Asunto: Respuesta información técnica subestación Altamira 230 kV Convocatoria  
UPME STR 05-2017 segundo transformador 230/115 kV – 150 MVA en la  
Subestación Altamira 230 kV

Atendiendo su solicitud con respecto a información técnica de la subestación Altamira 230 kV, nos permitimos dar respuesta a cada una de sus preguntas:

*plano 3-EEB-TES-ALT2-ABB-0002\_C1-C4.*

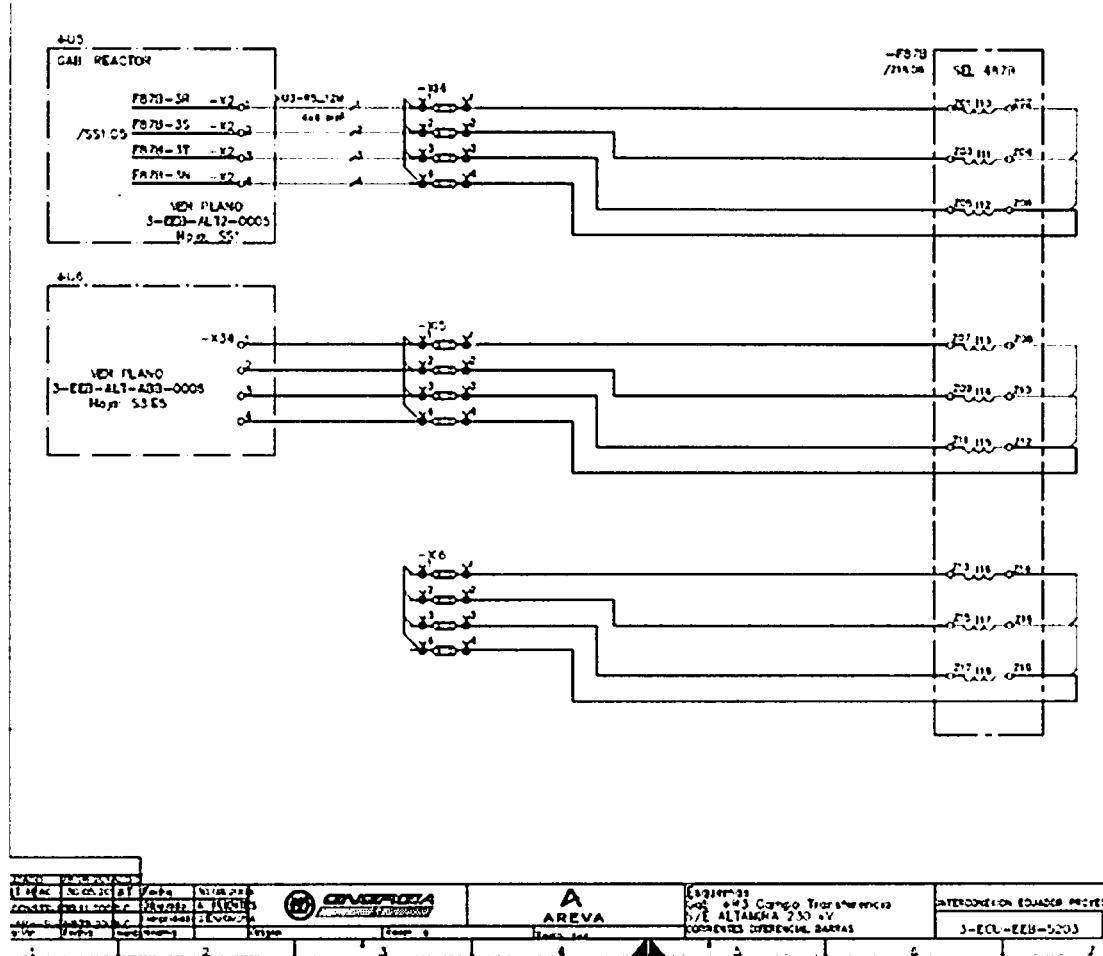
- *Se adjunta el diagrama de C&P de la LN Tesalia en SE Altamira (este debe complementarse con el diagrama de los campos restantes de la subestación); ver*

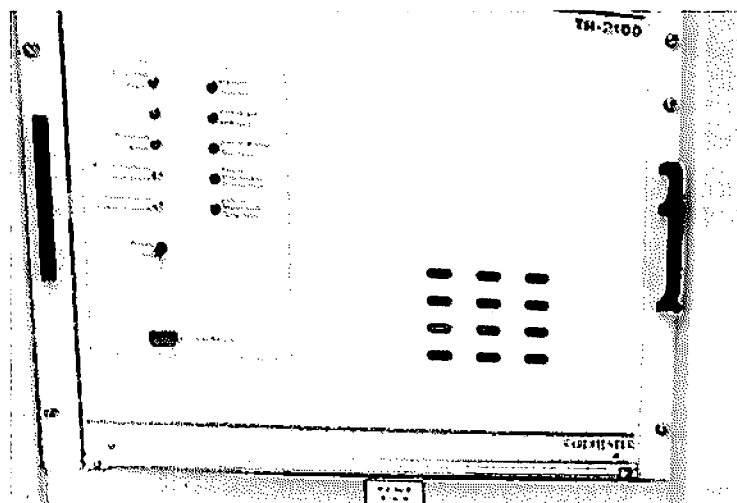
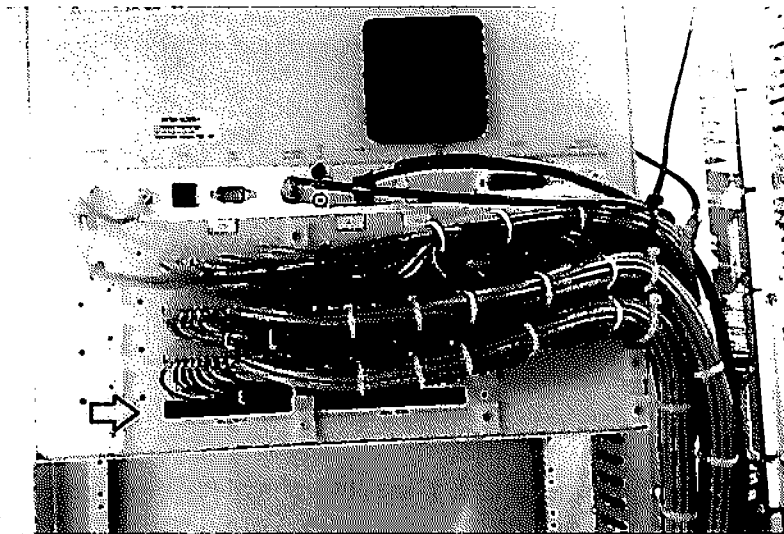
- *Disposición de Diferencial de Barras SEL 487B:*
- *Solo se tiene disponible una (1) entrada para un (1) campo adicional en el diferencial de barras de la SE Altamira, no quedarán entradas para campos adicionales en el futuro; ver plano 10-ALT-ACS-0116-SC\_142. ) 2. El suiche de comunicaciones en el tablero de control de la LN Tesalia posee espacio para la conexión a la red de control y gestión de la SE Altamira; ver plano 3-EEB-TES-ALT2-ABB-0004\_M08.*

- Sistema corriente Alterna. Tablero +NE1.

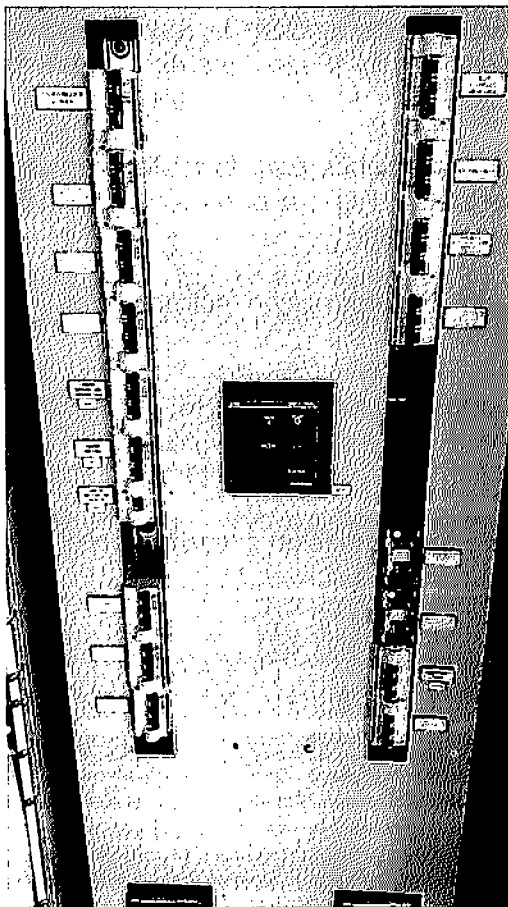
Reserva QE5 Esenciales 50 Amperios. Es posible instalación de nuevos MCB's des-energizando el tablero de corriente Alterna. Ver carpeta de unifilares plano: **3-EEB-ALT2-0002-Z- Unifilar AC**
